### 令和6年度工事技術監査結果の公表について

工事技術監査結果報告書

宮崎市工事技術調査報告書

- I. ニュータウンテル新名爪配水ポンプ所設備更新工事
- II. 宮崎市中心卸売市場自動火災報知設備外更新工事
- III. 富吉浄水場浄水池外更新工事（但し電力用ケーブル外仮設工事）

図Ⅱ-2 熱感知器の取付け

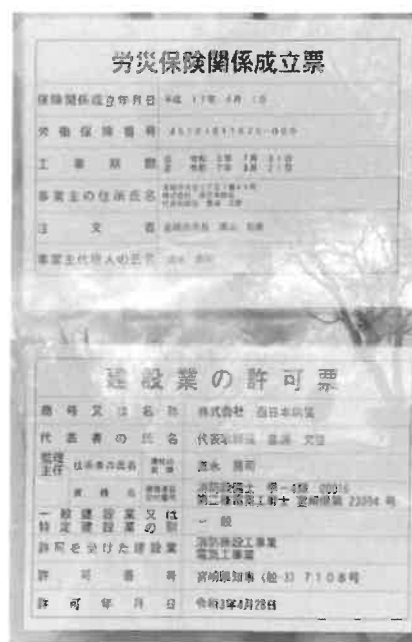
- ・ 労災保険関係成立票及び建設業の許可票については適切に表示されていた。（図Ⅱ-1）
- ・ 現場で確認したところ、問題となった感知器については、一部施工が完了している状況である。設置されている場所は商店が並ぶ通りと直行する通路の屋根の下であった。
- ・ 屋根は波板であり、その端部から強風により雨水が侵入する状況は確認できた。
- ・ 通路地面から感知器取付位置までは現場においてあった高所作業車の作業高から推察して、凡そ7mの位

置であり、相当距離がある。煙感知式であれば、端部から強風がなければ煙は上に登って行くため検出は問題ないと思われるが、熱感知式の場合、火災の熱が感知器に到達するのにどの位時間が必要かという事と、夏季に於いて、天井面が太陽の輻射熱で相当熱せられるため、熱感知式として反応しないかが気になったところである。いずれにしても、適切な時期に新式のシステムが誤動作せず、火災に対して正常に反応することを検証する必要があると思われる。
